**Evaluation du projet « Aménagement de l'extension de la Zone d'activité économique Gadderscheier » sur le territoire des communes de Sanem et de Differdange – avis concernant le contenu du rapport d'évaluation des incidences sur l'environnement**

## **Avis du Ministère de l'Environnement du Climat et du Développement durable sur le contenu du rapport d'évaluation des incidences sur l'environnement (EIE)**

**Dossier 98205-M - Evaluation du projet « Aménagement de l'extension de la Zone d'activité économique (ZAE) Gadderscheier » sur le territoire des communes de Sanem et de Differdange – demande d'avis sur le rapport d'évaluation**

Extrait du document „A2-ECON2001-101\_plan cadastral\_230327“

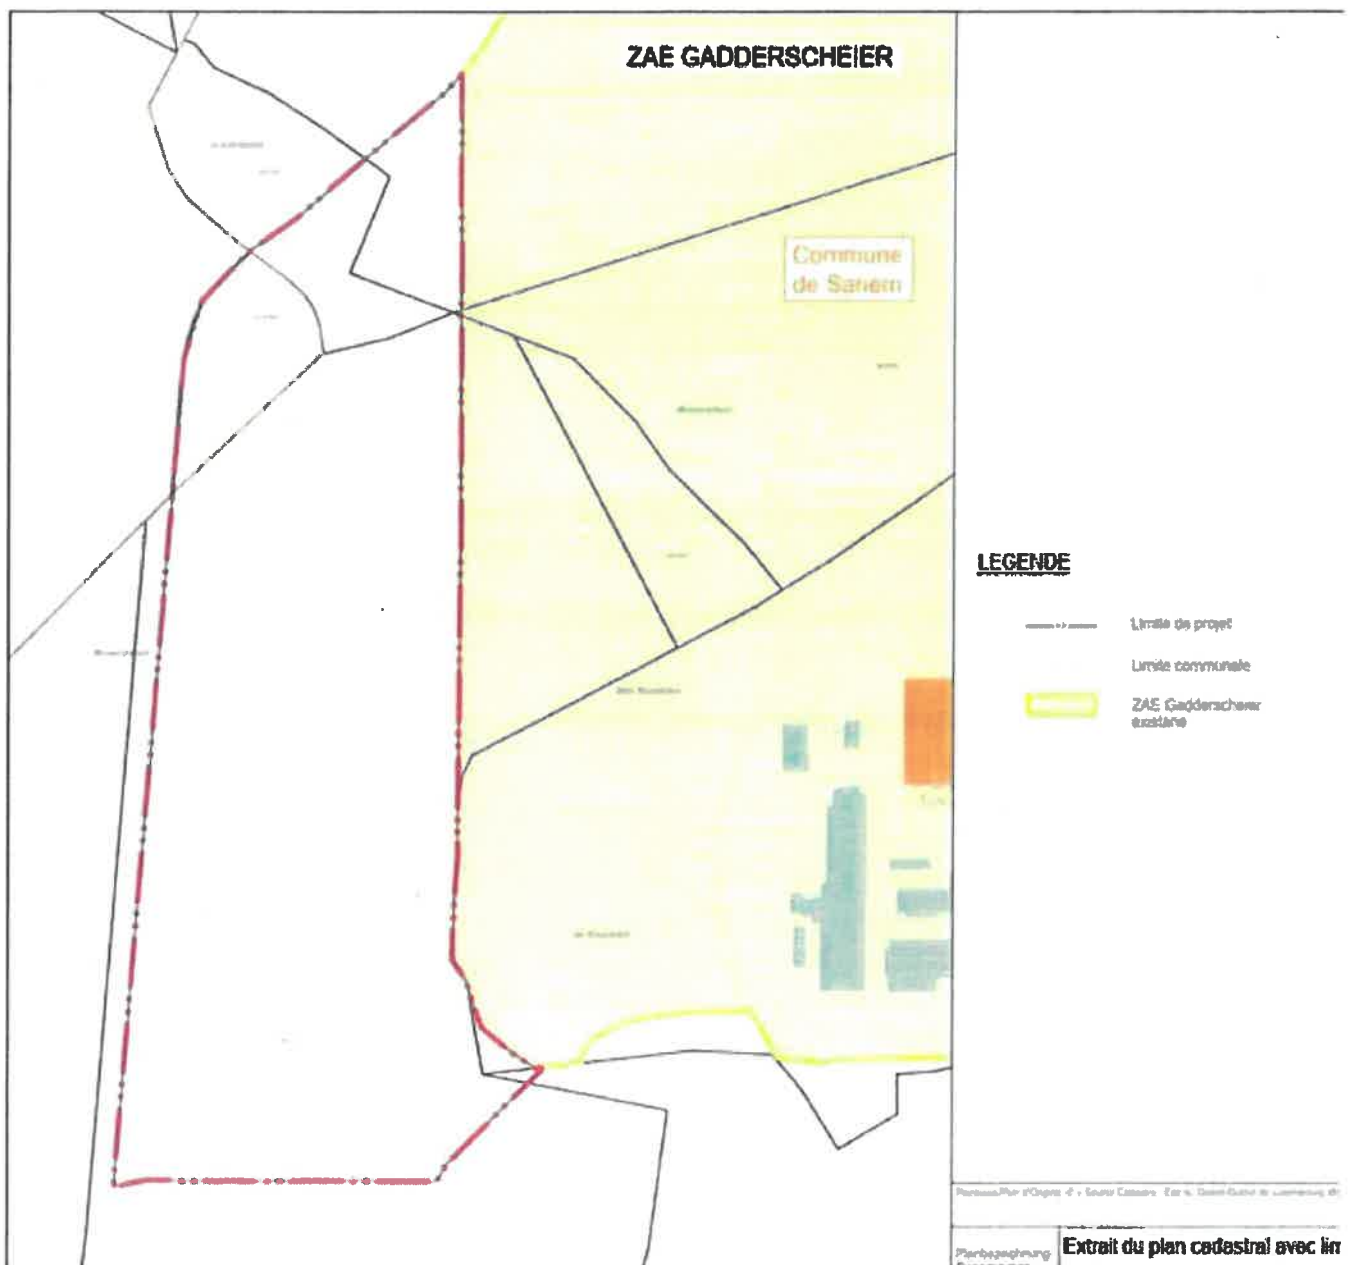
L'objet principal du dossier de demande est défini par les limites indiquées sur le plan cadastral ECON2001-101 joint en annexe A2. En considérant ce plan, des erreurs matérielles figurent dans le tableau 2 à la page 18 du rapport.
